Dodatek č.1 ke Smlouvě o dílo ze dne 15.3.2024
uzavřená dle § 2586 a následujících zákona č. 89/2012 Sb., občanský zákoník
(dále jen „občanský zákoník“)

Stavba:	2024/60	Město Polička
Objekt:	01	Komunikace ze sídliště Hegerova do průmyslové zóny v Poličce
Rozpočet:	001	Podklad pro dodatek

Inženýrskogeologické - geotechnické posouzení

Vyjádření TDI ke změně technologického postupu na stavbě	Datum: 29.05.2024	KD č.:
---	-----------------------------	--------

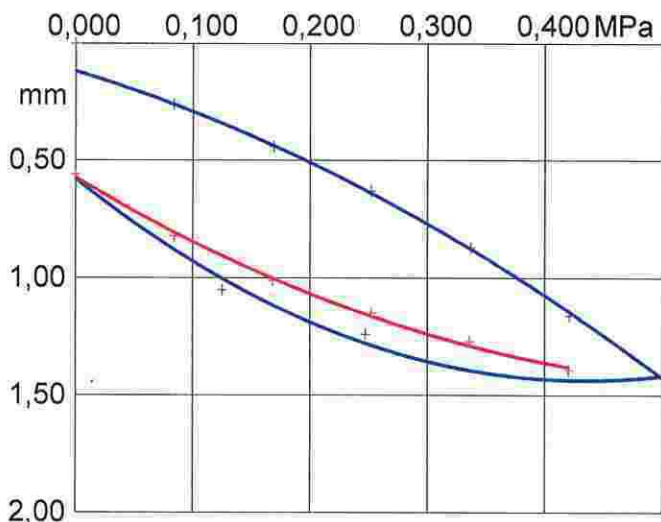
Zkouška je provedena a vyhodnocena v souladu s ČSN 72 1006 Kontrola zhutnění zemin a sypanin, příloha A (pro dopravní stavby). Modul přetvárnosti $E_{def2} = 117,3$ MPa převyšuje požadavek pro podkladní vrstvu ($E_{def2} \geq 80$ MPa). Míra zhutnění, vyjádřená poměrem deformačních modulů $E_{def2}/E_{def1} = 1,36$, splňuje ustanovení tab. D.2 ČSN 72 1006 pro hrubozrnné zeminy $\leq 2,50$. Výsledek statické zkoušky č.1 ze dne 22.05.2024 je vyhovující.

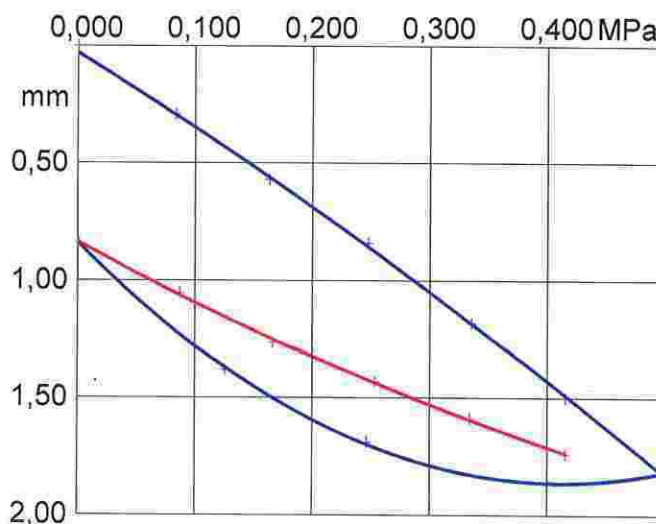
Zkouška je provedena a vyhodnocena v souladu s ČSN 72 1006 Kontrola zhutnění zemin a sypanin, příloha A (pro dopravní stavby). Modul přetvárnosti $E_{def2} = 103,6$ MPa převyšuje požadavek pro podkladní vrstvu ($E_{def2} \geq 80$ MPa). Míra zhutnění, vyjádřená poměrem deformačních modulů $E_{def2}/E_{def1} = 1,66$, splňuje ustanovení tab. D.2 ČSN 72 1006 pro hrubozrnné zeminy $\leq 2,50$. Výsledek statické zkoušky č.2 ze dne 22.05. 2024 je vyhovující.
